Tilsynsnotat 01

Helsingør Kommune
Strandhøj - Plejehjem

Dato: 16.11.2017
Sag nr.: 30028
Emne: Tilsynsnotat
Rev. 00

Projekt: Strandhøj Plejehjem – tilbygning til køkken

Ydervæg – Ytongblok på fundament

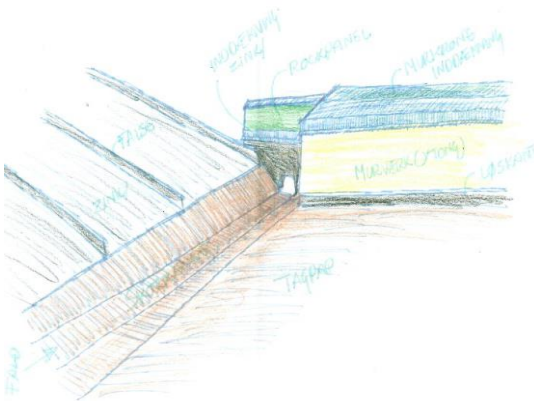
Montagebeslag for stål kan fjernes – det er galvaniseret og skæres dette skal det sikres mod rust

Vidabyg

Skitse af afvanding tag og facade – se indefra

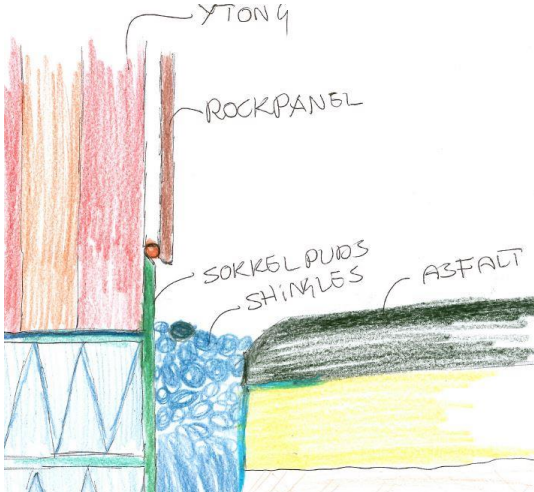
Afvanding 1:40 i skotrende – svarende til ca. 2,5 centimeter pr. meter sker ind mod bagside plade, der beklædes med zink som opsamler og samler til afvanding på udvendig side af facadeplade.

Norcon udfører i dialog med blikkenslager

Skitse af facade udvendig og terræn

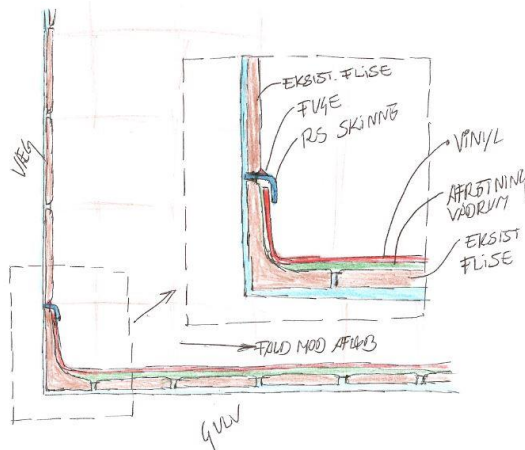
Facadeplade afsluttes 100 mm over overgang sokkel og ydervæg, så der dannes 150 mm fri sokkel – sokkel pudses og der etableres stenrende 300 mm bred og 600 mm dyd med dræn i rende for bortledning af overfladevand fra asfalt.

Nordcon – facadeplade
Vidabyg sokkel
Sundbyg stenrende og asfalt
